Pakeitimo nurodymas Nr. KUN-PN-013	6PS-25-263	Data: 2025-12-18
Projekto pavadinimas: „Transporto paskirties pastato (7.6), oro uosto terminalo, Kauno r. sav. Karmėlavos mstl. Oro uosto g.4, rekonstrukcijos projektas“		
Rangos sutarties numeris: 6PS-23-318		
Projekto dalyviai: Užsakovas: AB Lietuvos oro uostai, Rangovas: UAB „Infes“, FIDIC inžinierius: UAB „Resums“,

KUN-PN-013-1 dalis
Tema: NERŪDIJANČIO PLIENO TINKLO IR CINKUOTŲ GROTELIŲ KIEKIŲ PATIKSLINIMAS 1. Esamos situacijos aprašymas ir pakeitimo argumentai Tikslinant bei derinant statinio architektūros (SA) projektą su atsakingomis šalimis yra patikslinti tam tikri sprendiniai. Patikslinus fasado apdailos nerūdijančio plieno tinklo ir inžinerinės įrangos cinkuotų grotelių įrengimo sprendinius, buvo nustatytas Techninio projekto žiniaraštyje numatytų Darbų kiekių neatitikimas. Prašomi keitimai: Leisti atnaujinti ir patikslinti sutartyje numatytą darbų apimtį ir įkainius Keitimo pagrindimas: 2. Pakeitimo pagrindas Rangos sutarties Sąlygų 13.1 punktą: 5 papunktis: „<...5) Techninio projekto sprendinių detalizavimas (remiantis STR 1.04.04:2017 „Statinių projektavimas, projekto ekspertizė“) darbo projekte, kai dėl to kyla būtinybė

Fachverko met. elementų išdėstymas ašyje Y4, tarp ašių X01-X03
(vaizdas iš lauko pusės)

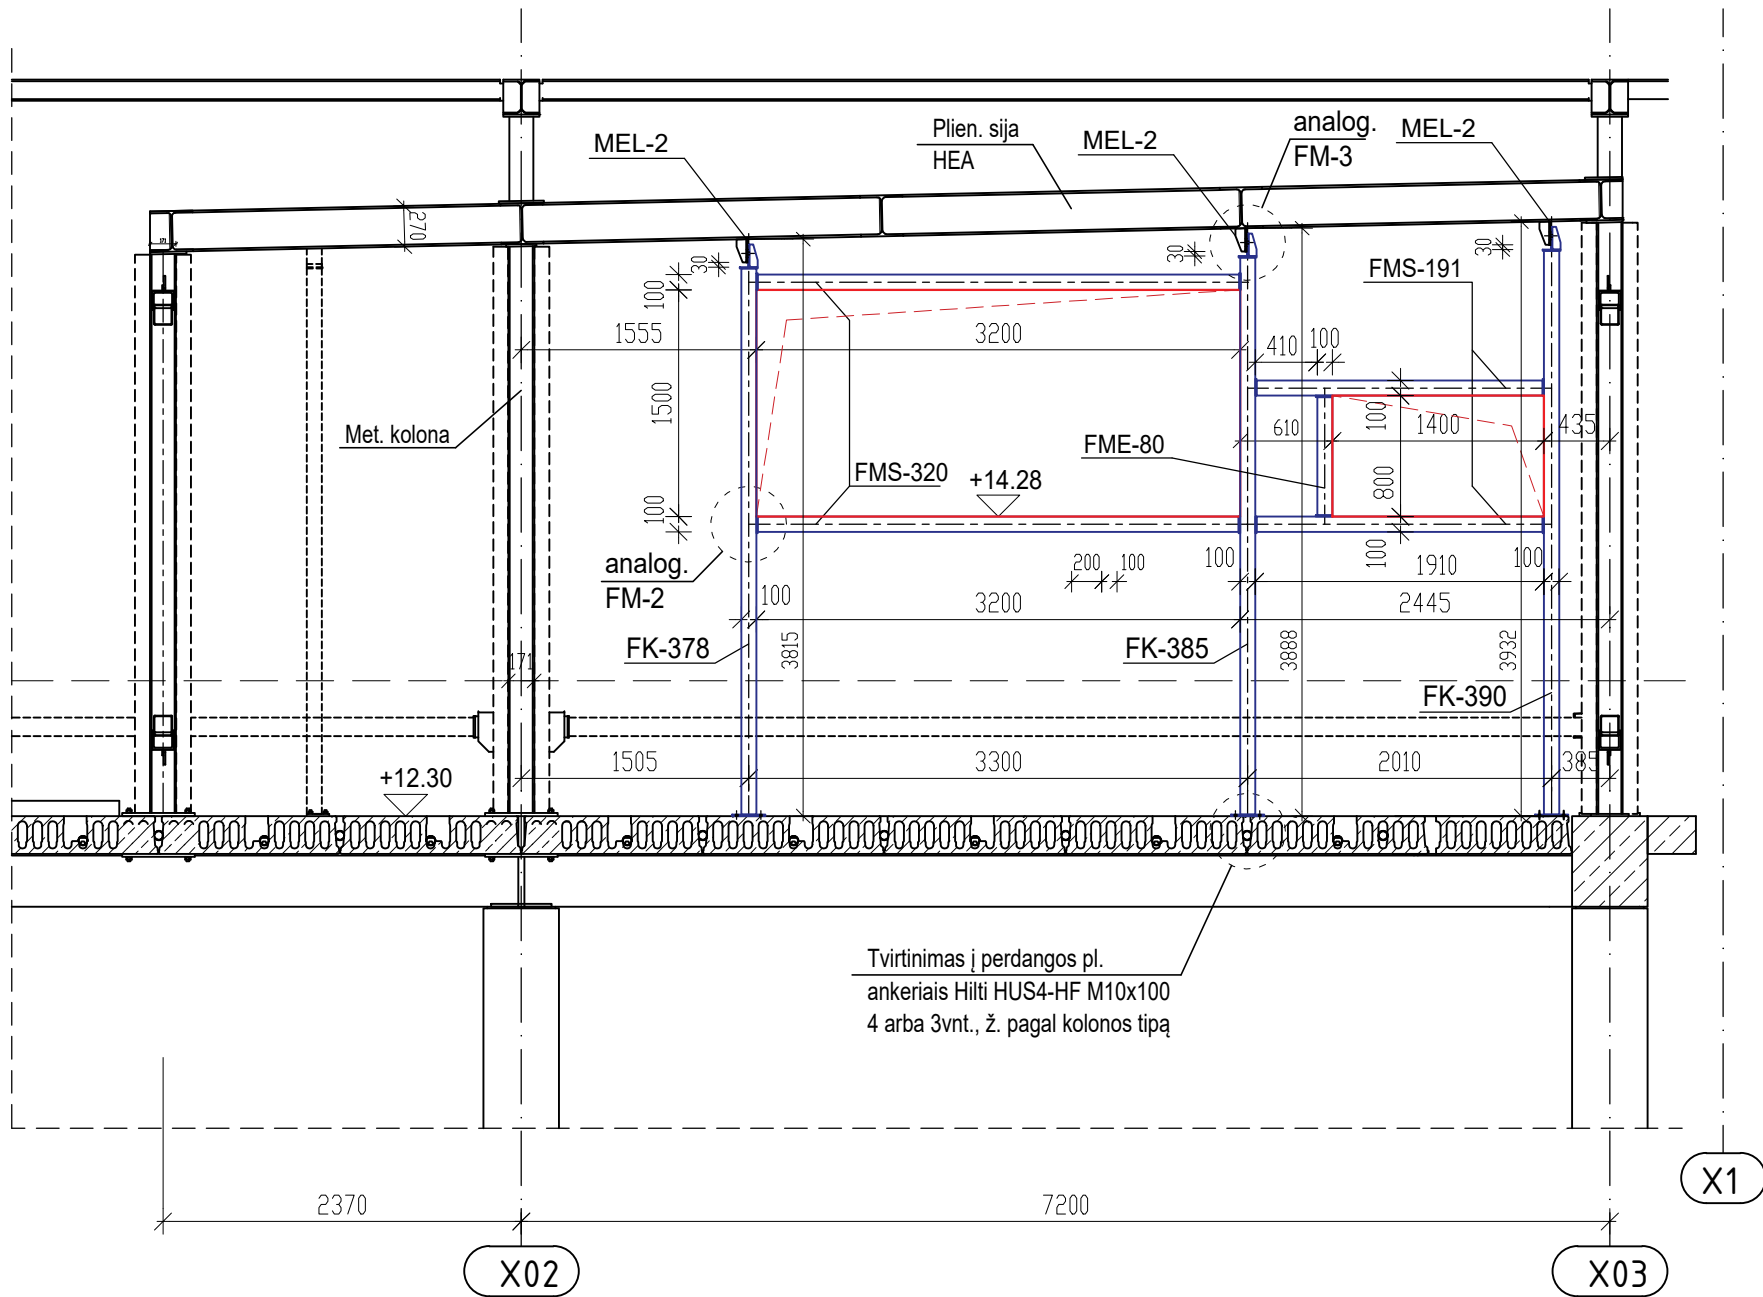
A	2025.05.29	Koreguotas fachverko k-jų išėstymas pasikeitus vent. angų vietoms; koreg. ugniaatsparumo reikalavimai		
0	2025.05.19			
LAIDA		IŠLEIDIMO DATA	LAIDOS STATUSAS. KEITIMO PRIEŽASTIS (JEI TAIKOMA)	
KVAL. PATV. DOK. NR	 UAB "VILTEKTA", A. GOŠTAUTO 8, LT-001108, VILNIUS, LIETUVA, TEL./FAXS. +37066197633, ELP.VILTEKTA@VILTEKTA.LT, WWW.VILTEKTA.LT		STATINIO PROJEKTO PAVADINIMAS TRANSPORTO PASKIRTIES PASTATO (7.6), ORO UOSTO TERMINALO, KAUNO R. SAV. KARMĖLAVOS MSTL. ORO UOSTO G. 4., REKONSTRUKCIJOS PROJEKTAS	
			STATINIO NUMERIS IR PAVADINIMAS (1) TRANSPORTO PASKIRTIES PASTATAS (7.6), ORO UOSTO TERMINALAS	
	A2053/0084	SPV	Fachverko met. elementų išdėstymas ašyje Y4, tarp ašių X01-X03, (vaizdas iš lauko pusės) M 1:50	Laida
		SPV koord.		A
	29907	SPDV		
	11982	Konstr.		
LT	STATYTOJAS IR (ARBA) UŽSAKOVAS AB Lietuvos oro uostai		DOKUMENTO ŽYMUO 0403-1-DP-SK9-B-26	Lapas 7 Lapų 18

Fachverko kolona FK-385

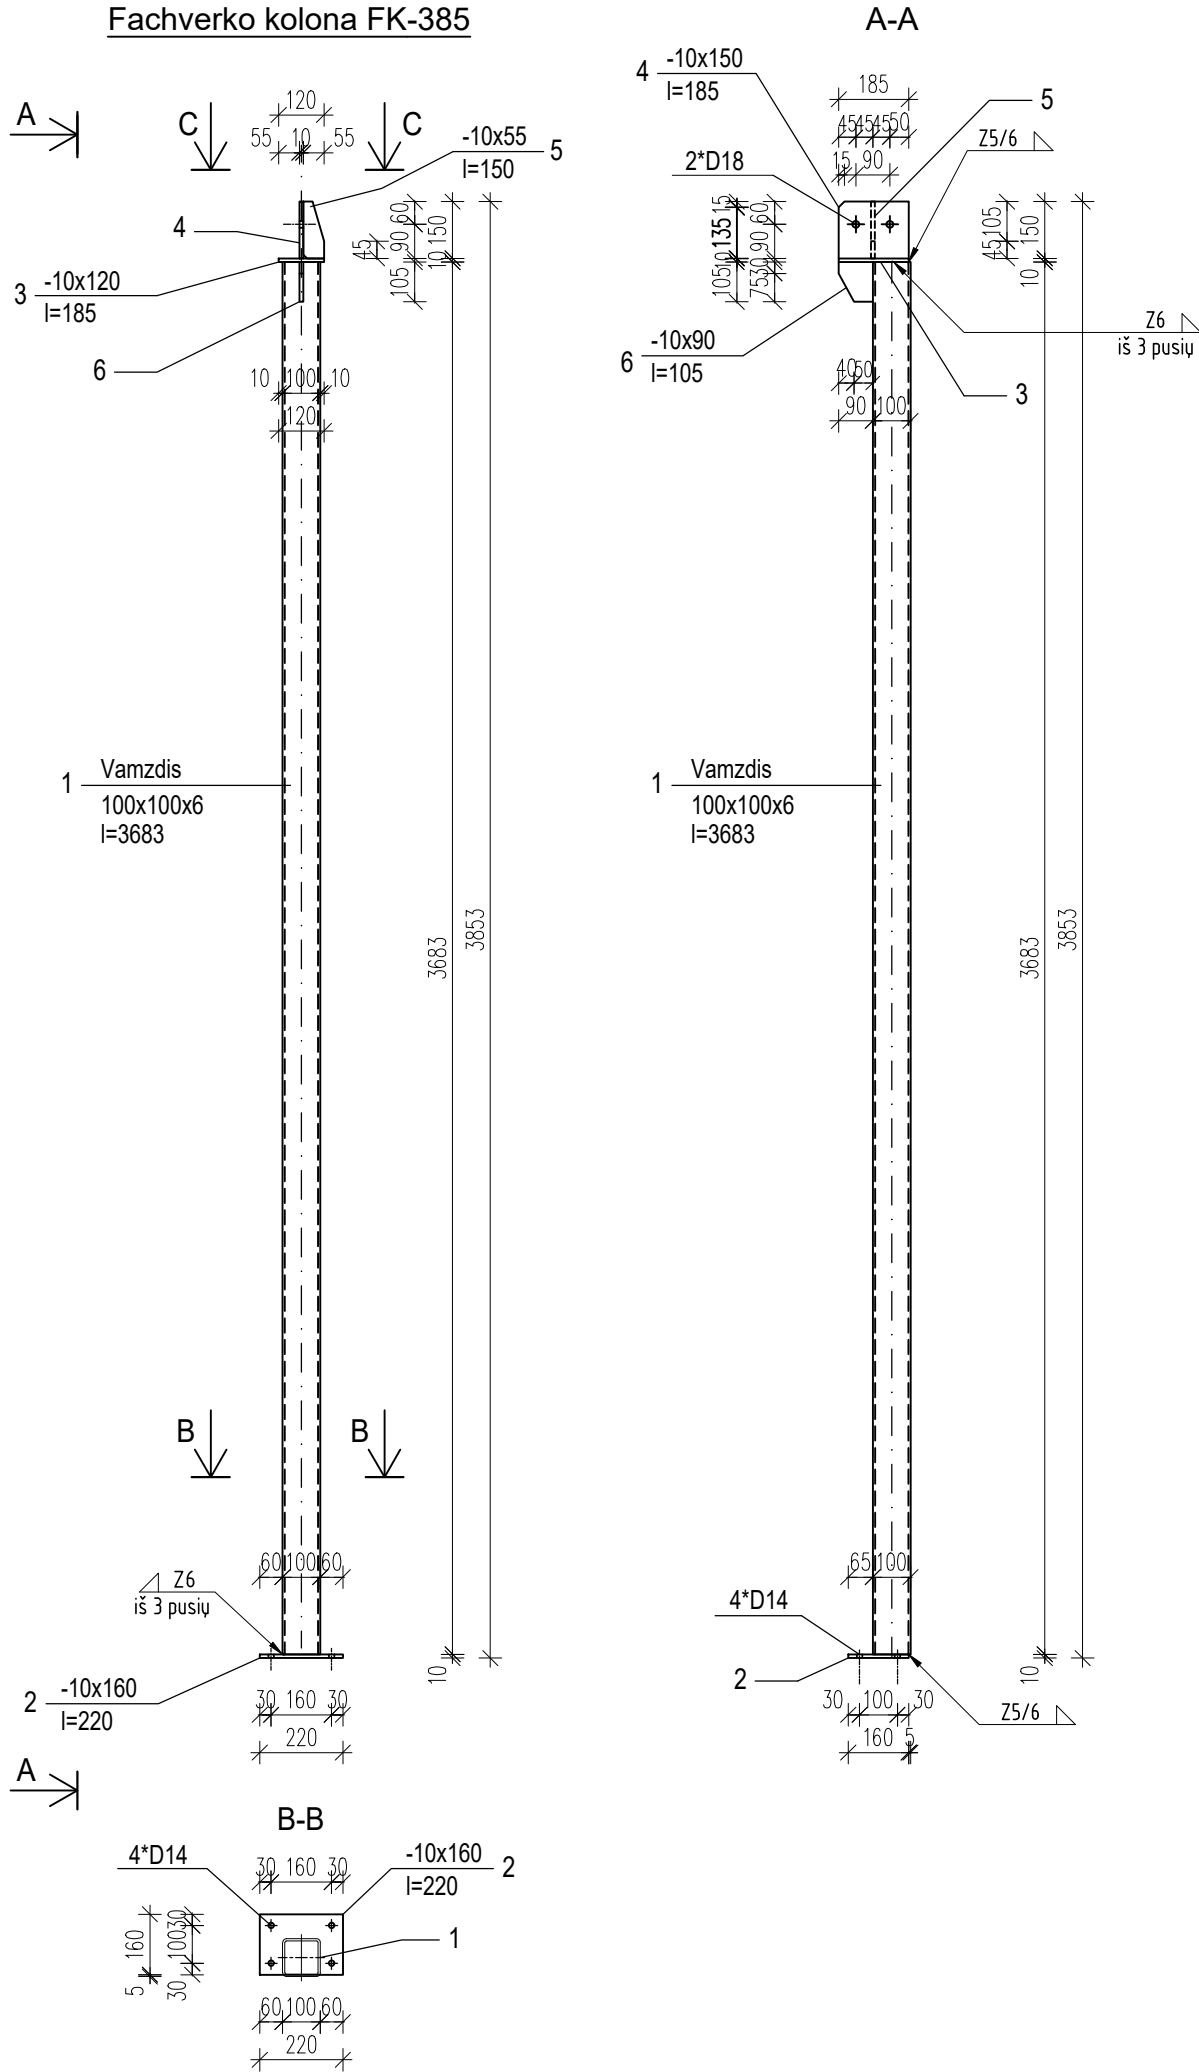
A	2025.05.29	Koreg. met. kolonos aukštis, pasikeitus vent. angų vietoms; koreg. ugniaatsparumo reikalavimai			
0	2025.05.19				
LAIDA	IŠLEIDIMO DATA	LAIDOS STATUSAS. KEITIMO PRIEŽASTIS (JEI TAIKOMA)			
KVAL. PATV. DOK. NR	 UAB "VILTEKTA", A. GOŠTAUTO 8, LT-001108, VILNIUS, LIETUVA, TEL./FAKS.:+3705619763, EL.P:VILTEKTA@VILTEKTA.LT, WWW.VILTEKTA.LT	STATINIO PROJEKTO PAVADINIMAS TRANSPORTO PASKIRTIES PASTATO (7.6), ORO UOSTO TERMINALO, KAUNO R. SAV. KARMĖLAVOS MSTL. ORO UOSTO G. 4., REKONSTRUKCIJOS PROJEKTAS			
		STATINIO NUMERIS IR PAVADINIMAS (1) TRANSPORTO PASKIRTIES PASTATAS (7.6), ORO UOSTO TERMINALAS			
A2053/0084	SPV			DOKUMENTO PAVADINIMAS FACHVERKO KOLONA FK-385 M 1:20	Laida
	SPV koord.				A
29907	SPDV				
11982	Konstr.				
LT	STATYTOJAS IR (ARBA) UŽSAKOVAS AB Lietuvos oro uostai			DOKUMENTO ŽYMUO 0403-1-DP-SK9-B-26	Lapas
					Lapų
					9 18

Fachverko kolona FK-390

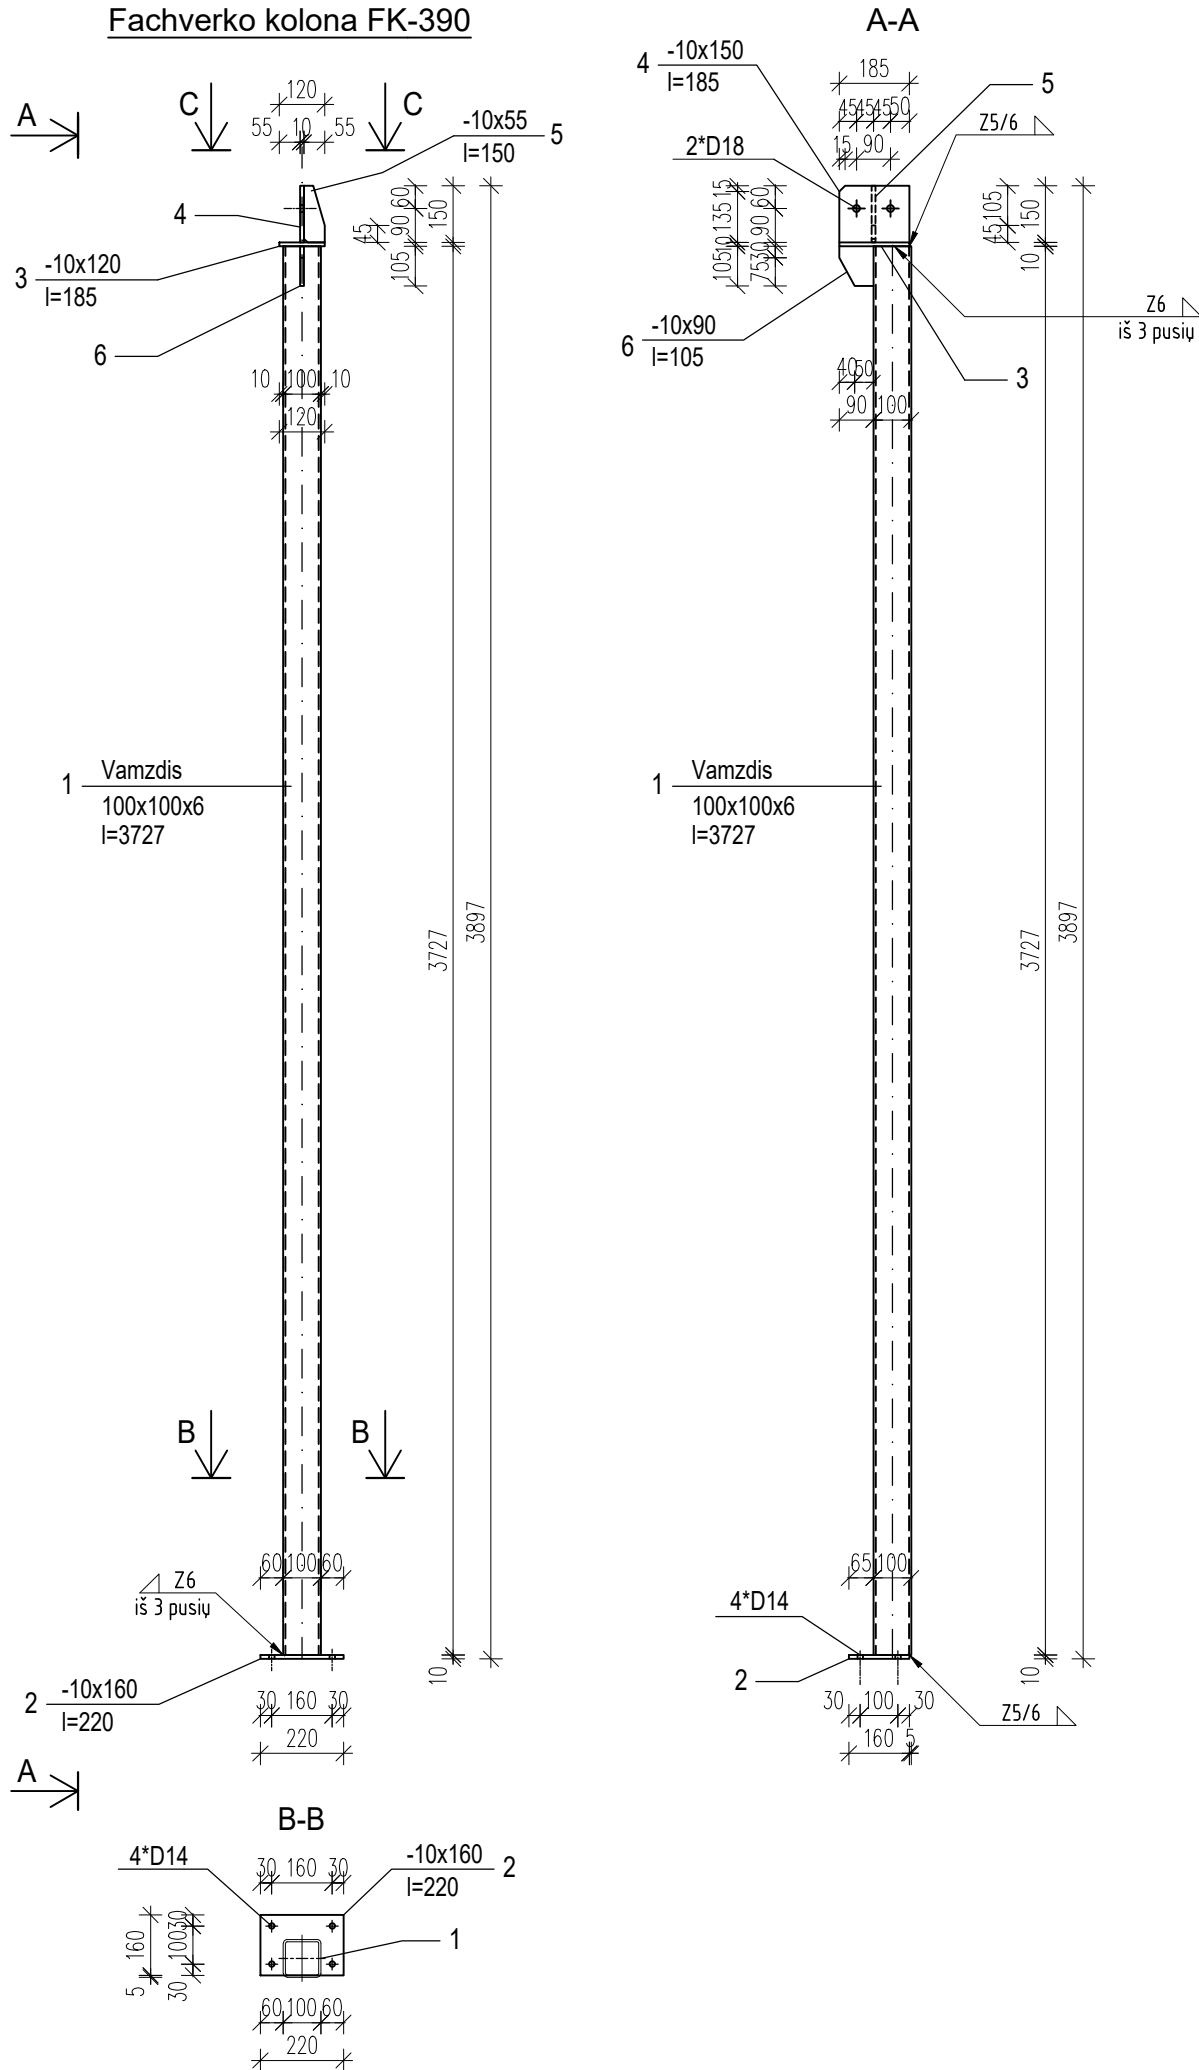
A	2025.05.29	Koreg. met. kolonos aukštis, pasikeitus vent. angų vietoms; koreg. ugniaatsparumo reikalavimai				
0	2025.05.19					
LAIDA	IŠLEIDIMO DATA	LAIDOS STATUSAS. KEITIMO PRIEŽASTIS (JEI TAIKOMA)				
KVAL. PATV. DOK. NR	 UAB "VILTEKTA", A. GOŠTAUTO 8, LT-001108, VILNIUS, LIETUVA, TEL./FAKS.: +3705619763, EL.P: VILTEKTA@VILTEKTA.LT, WWW.VILTEKTA.LT	STATINIO PROJEKTO PAVADINIMAS TRANSPORTO PASKIRTIES PASTATO (7.6), ORO UOSTO TERMINALO, KAUNO R. SAV. KARMĖLAVOS MSTL. ORO UOSTO G. 4., REKONSTRUKCIJOS PROJEKTAS				
		STATINIO NUMERIS IR PAVADINIMAS (1) TRANSPORTO PASKIRTIES PASTATAS (7.6), ORO UOSTO TERMINALAS				
A2053/0084	SPV			DOKUMENTO PAVADINIMAS FACHVERKO KOLONA FK-390	Laida	
	SPV koord.					
29907	SPDV					
11982	Konstr.					
LT	STATYTOJAS IR (ARBA) UŽSAKOVAS AB Lietuvos oro uostai			DOKUMENTO ŽYMUO 0403-1-DP-SK9-B-26	M 1:20	A
					Lapas 10	Lapų 18

FACHVERKO MET. SIJA FMS-320

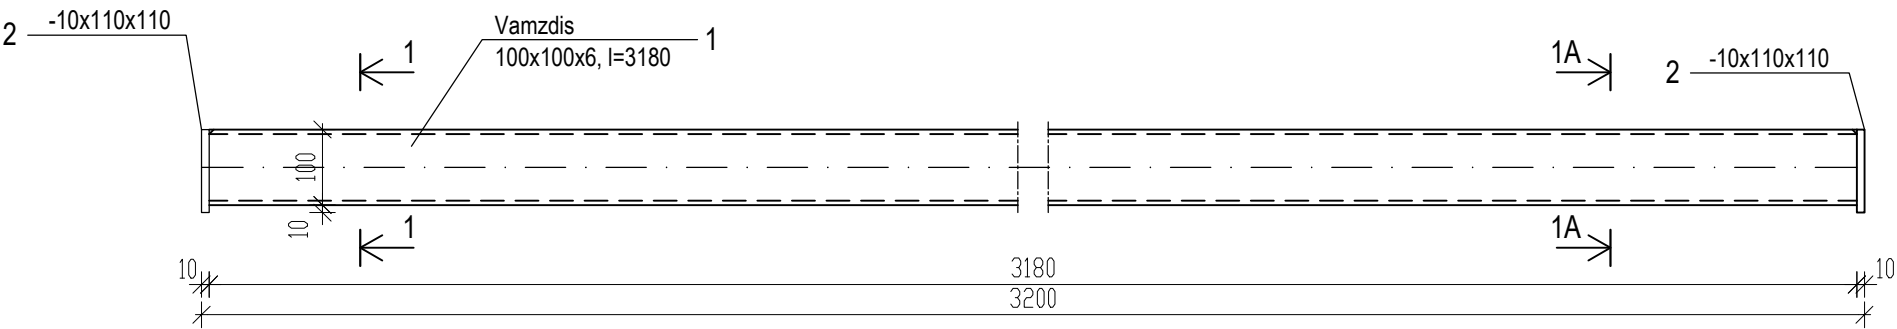
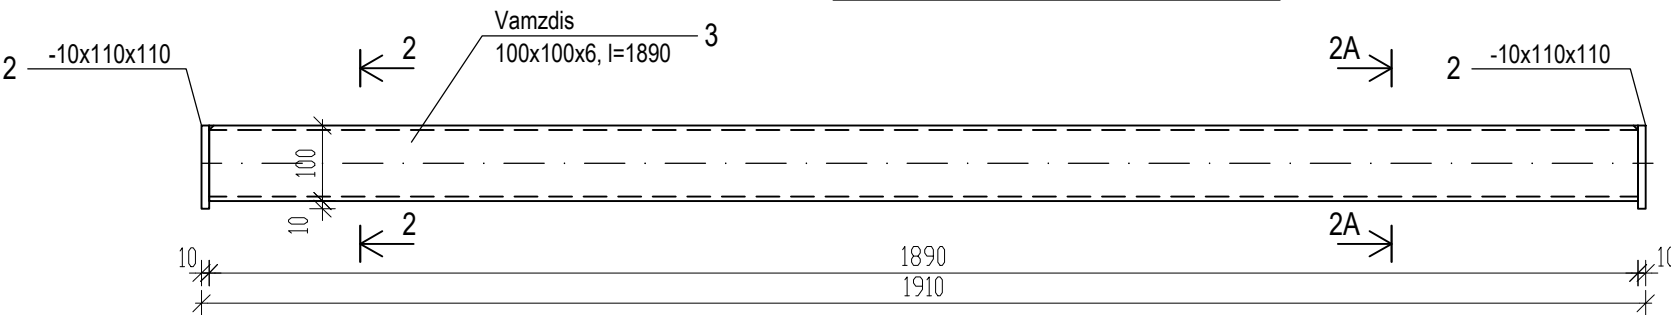
A	2025.05.29	Koreg. met. sijos ilgis, pasikeitus vent. angų vietoms			
0	2025.05.19				
LAIDA	IŠLEIDIMO DATA	LAIDOS STATUSAS. KEITIMO PRIEŽASTIS (JEI TAIKOMA)			
KVAL. PATV. DOK. NR	 UAB "VILTEKTA", A. GOŠTAUTO 8, LT-001108, VILNIUS, LIETUVA, TEL./FAKS.: +3705619763, EL.P.VILTEKTA@VILTEKTA.LT, WWW.VILTEKTA.LT		STATINIO PROJEKTO PAVADINIMAS TRANSPORTO PASKIRTIES PASTATO (7.6), ORO UOSTO TERMINALO, KAUNO R. SAV. KARMĖLAVOS MSTL. ORO UOSTO G. 4., REKONSTRUKCIJOS PROJEKTAS		
			STATINIO NUMERIS IR PAVADINIMAS (1) TRANSPORTO PASKIRTIES PASTATAS (7.6), ORO UOSTO TERMINALAS		
			DOKUMENTO PAVADINIMAS Fachvero met. sijos FMS-320, FMS-191		
			DOKUMENTO ŽYMUO 0403-1-DP-SK9-B-26		
A2053/0084	SPV				
	SPV koord.				Laida
29907	SPDV				A
11982	Konstr.			M 1:10	
LT	STATYTOJAS IR (ARBA) UŽSAKOVAS AB Lietuvos oro uostai		Lapas		Lapų
			11	18

SĄRAMOS MONTAŽINĖ SCHEMA

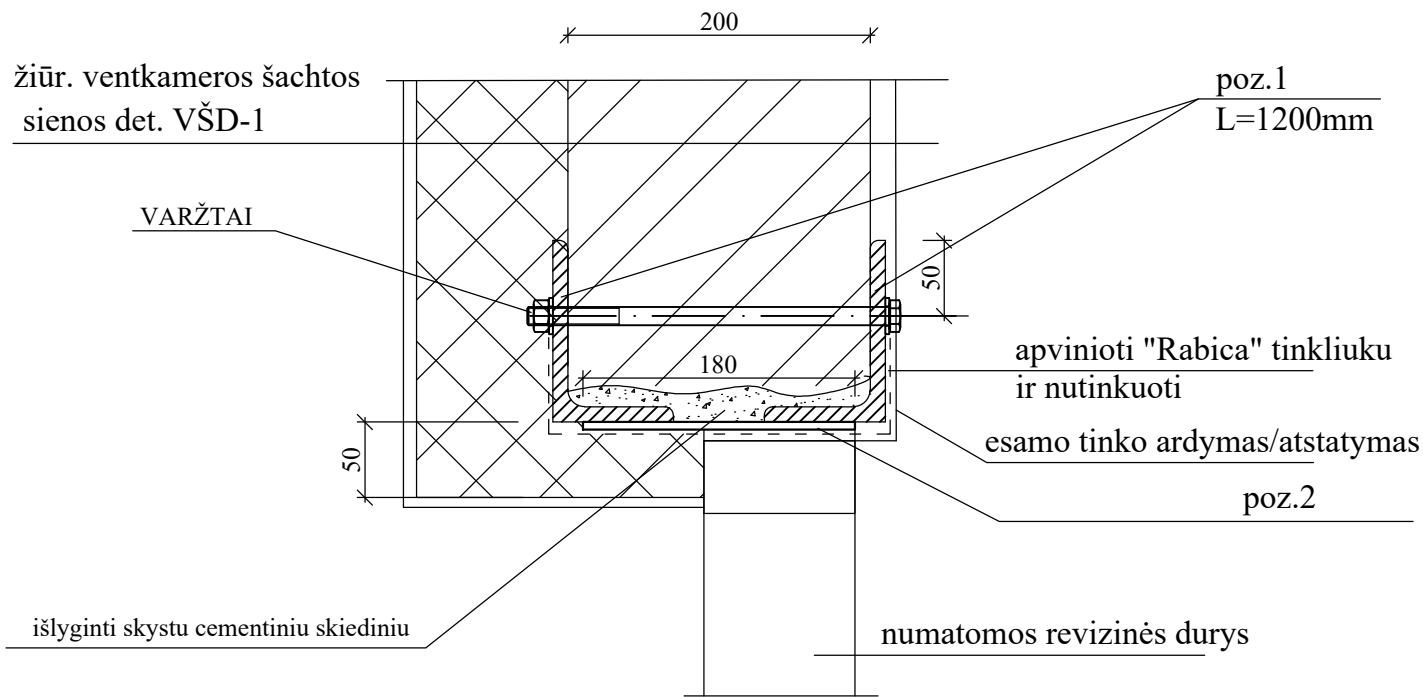
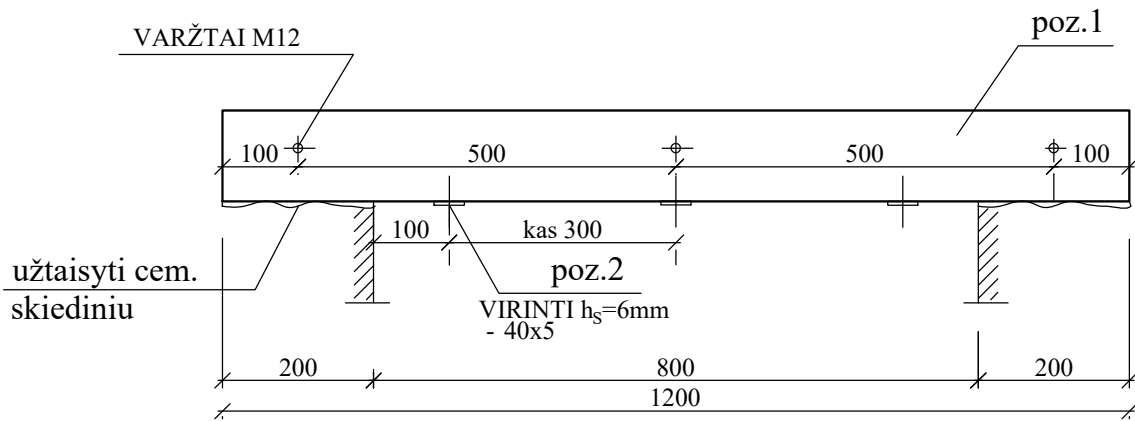
A	2025 09 18	suprojektuota met. sąrama virš projektuojamos durų angos			
LAIDA	IŠLEIDIMO DATA	LAIDOS STATUSAS. KEITIMO PRIEŽASTIS (JEI TAIKOMA)			
KVAL. PATV. DOK. NR	 UAB "VILTEKTA". A. GOŠTAUTO 8, LT-001108, VILNIUS, LIETUVA, TEL./FAXS. +3705619763, ELP.VILTEKTA@VILTEKTA.LT, WWW.VILTEKTA.LT	STATINIO PROJEKTO PAVADINIMAS TRANSPORTO PASKIRTIES PASTATO (7.6), ORO UOSTO TERMINALO, KAUNO R. SAV. KARMĖLAVOS MSTL. ORO UOSTO G. 4., REKONSTRUKCIJOS PROJEKTAS			
		STATINIO NUMERIS IR PAVADINIMAS (1) TRANSPORTO PASKIRTIES PASTATAS (7.6), ORO UOSTO TERMINALAS			
		DOKUMENTO PAVADINIMAS Ventkamos šachtos išklotinė, vaizdas 3-3			
		DOKUMENTO ŽYMUO 0403-1-DP-SK8-B-17			
		Lapas 4			
A2053/0084	SPV				Laidų A Lapų 9
29907	SPDV				
11982	Konstr				
	Konstr	2025 09 18			
LT	STATYTOJAS IR (ARBA) UŽSAKOVAS AB Lietuvos oro uostai
